思纳史密斯(集团)中国 CNASMITH GROUP 设计证书编号 A131001019	设计变更,补充通知单	工程编号	201805007SH
		专　业	建筑
		日　期	2021.10.18
		共 2 页	第 2 页

上海思纳建筑规划设计股份有限公司 Shanghai CNA Architectural & Planning Design Co.,Ltd	建设单位	洛阳浩德鑫置地有限公司		
	工程名称	开元壹号62#地块设计项目		
合作设计单位:	子　项	51#~58#楼、幼儿园、开闭所垃圾站、地下车库（一期）	通知单编号	建施变更036-2

修改内容:55#左下角排风井道尺寸修改

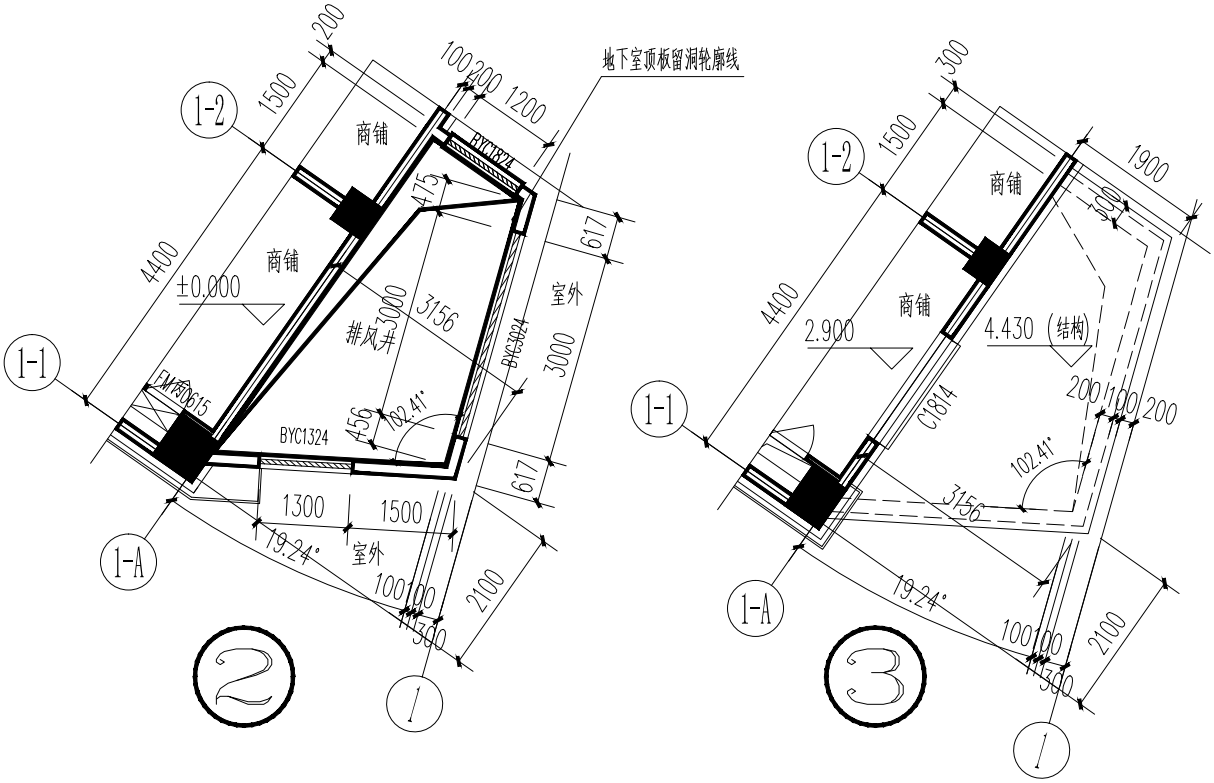
1、55#左下角排风井地下一层增加留洞,地下室顶板留洞尺寸修改,具体修改如下图:
